**Avis délibéré de la mission régionale d'autorité environnementale  
de cadrage préalable de la modification n°6 du plan local  
d'urbanisme valant programme local de l'habitat (PLUiH) de la  
communauté d'agglomération du Pays de Gex (01)**

**Avis n° 2023-ARA-AUPP-1381**

**Avis délibéré le 9 avril 2024**

Figure 4 (extrait du dossier) : implantation des constructions prévues dans le projet porté par la SAS Ferney Voltaire Veudagne et localisation du projet de « restructuration du site de l'hôtel Novotel »

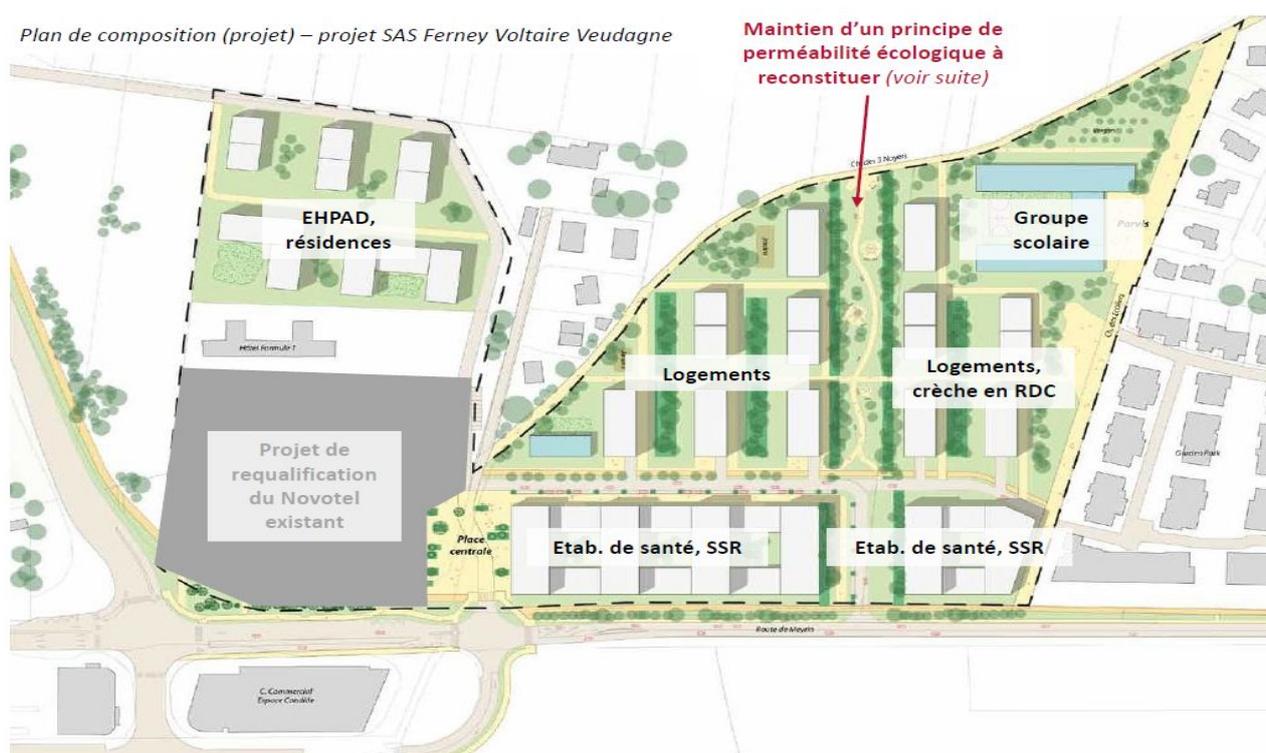
- des éléments détaillés sur le projet de reconstitution d'un corridor écologique traversant le site du nord au sud. Aussi bien l'OAP en vigueur que l'extrait du plan de composition du projet porté par la SAS Ferney Voltaire (cf figure 4) prévoient cette reconstitution qui soulève des interrogations liées à sa cohérence avec le corridor défini par le Scot, ses caractéristiques précises et à sa fonctionnalité, en particulier pour la partie sud de ce corridor reconstitué qui déboucherait sur la RD35 ;

Les lisières sud et ouest de l'aire d'étude rapprochée<sup>24</sup> sont intégralement longées par la RD35. Selon le plan de composition actuelle du projet (cf figure 4) la lisière sud accueillerait un établissement de santé et une activité de soins de suite et réadaptation. Le reste du projet, plus en retrait par rapport à la RD35, comprend un Ephad, une résidence autonomie, une résidence étudiante, une crèche, une école et 400 logements. La lisière ouest accueillera d'une part des activités économiques de type restaurant et salles de spectacle et d'autre part des équipements sportifs et de loisirs. L'ensemble du secteur sera par ailleurs exposé aux nuisances sonores du trafic aérien.

Figure 5 (extrait du dossier) : localisation des aires d'études du projet porté par la SAS Ferney Voltaire

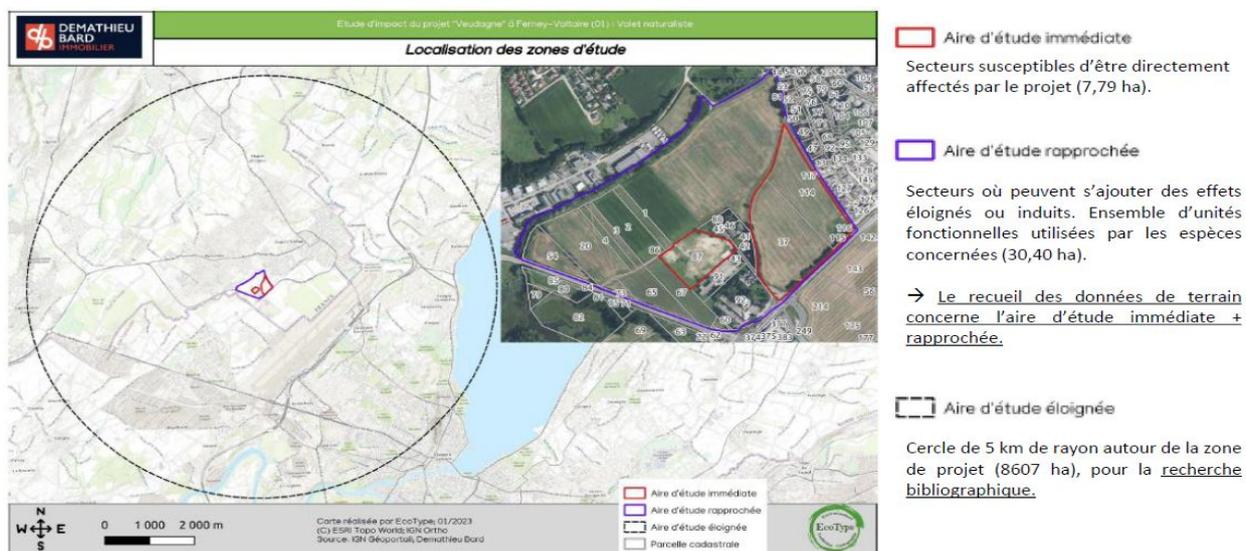
La figure n°5 montre que l'aire d'étude immédiate de l'étude d'impact du projet porté par la SAS Ferney Voltaire correspond aux parcelles qui seront effectivement aménagées par ce projet (cf figures n°3 et 4). L'aire d'étude rapprochée correspond à des « secteurs où peuvent s'ajouter des effets éloignés ou induits » et coïncide en effet avec les zones 2AUE du PLUiH et avec la partie de l'OAP « Rives du Nant » située sur la commune de Ferney-Voltaire.

Cependant, dans le cadre de la modification du PLUiH, ces zones 2AUE et l'OAP devront constituer l'aire d'étude immédiate de l'évaluation environnementale, qui devra également comprendre une aire d'étude élargie s'étendant au-delà du périmètre strict des zones 2AUE et de l'OAP. Les extraits de l'étude d'impact contenus dans le dossier (cf figures 6 et 7) indiquent d'ailleurs que des zones présentant des sensibilités environnementales sont situées en bordure immédiate de ce périmètre : il s'agit notamment de zones humides, de réservoirs de biodiversité et de corridors écologiques, situés en contiguïté sud-ouest et sud-est :

Ainsi, des inventaires complémentaires à ceux effectués dans le cadre du projet porté par la SAS Ferney Voltaire sur une aire élargie seront à réaliser, afin d'évaluer les incidences que les aménagements prévus sont susceptibles d'avoir au-delà du périmètre de l'OAP.

Figure 2: localisation des réservoirs de biodiversité et des corridors écologiques (source: dossier)

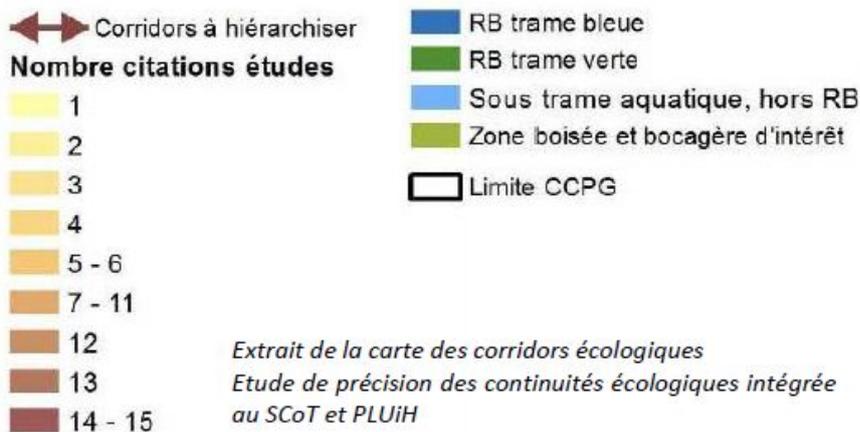
- les effets cumulés des incidences sur la faune et la flore avec les incidences actuelles et futures de la ZAC « Ferney-Genève Innovation », en particulier sur le réservoir situé au sud-est : celui-ci correspond à l'espace naturel sensible (ENS) « Bois Durand et Perdriaux, étang de Colovrex » d'une superficie de 114,39 ha, qui est longé par cette Zac au nord-est (partie encore non aménagée) et à l'est (partie déjà aménagée) et subit donc déjà une pression que le projet de modification du PLUiH viendra potentiellement amplifier ; les données des inventaires réalisés pour ce projet (comme des autres projets attenants) pourront contribuer à l'état initial de l'aire d'étude approchée.
